新竹縣政府工程查核代表照片表

拍攝日期：111.08.15

工程名稱：竹北市嘉豐國小校舍暨地下停車場興建工程

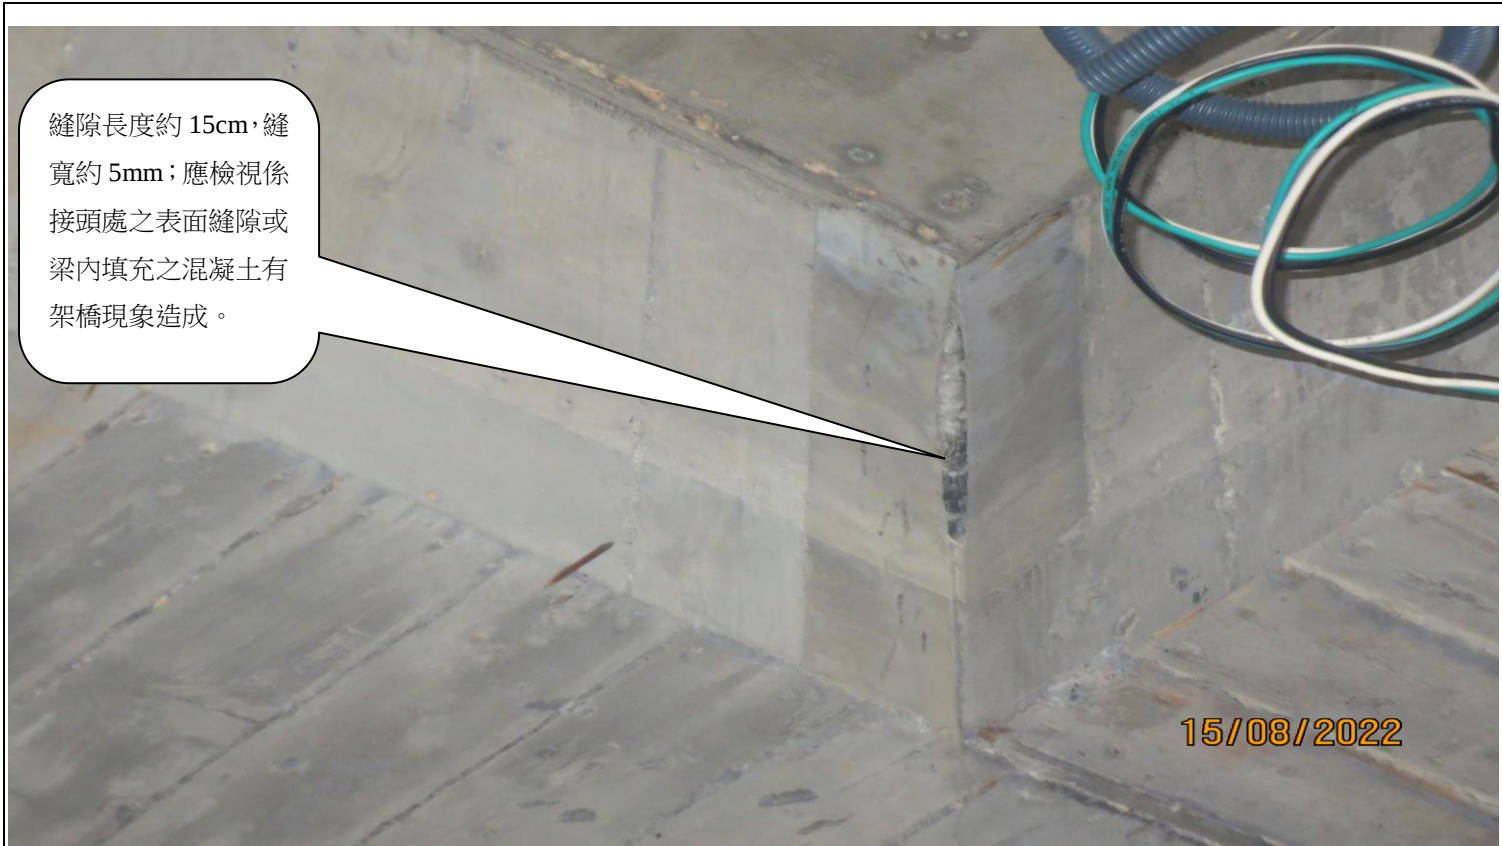
建築物四樓大小梁交錯處有縫隙，縫隙長度約 15cm，縫寬約 5mm；應檢視係接頭處之表面縫隙或梁內填充之混凝土有架橋現象造成。

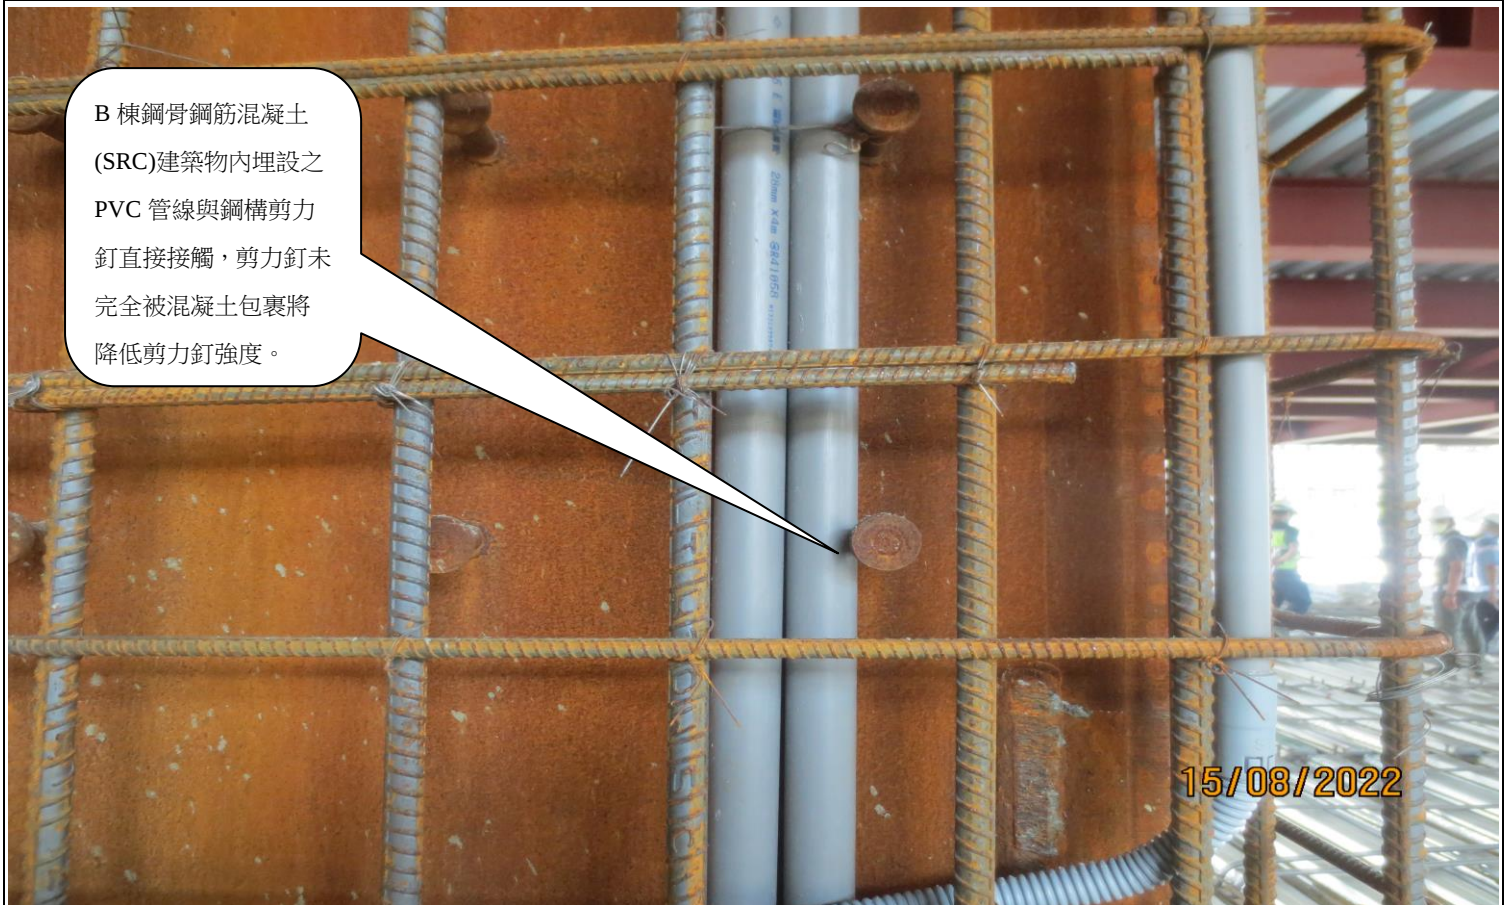
建築物四樓埋設於混凝土柱面之開關盒管路保護層不足。
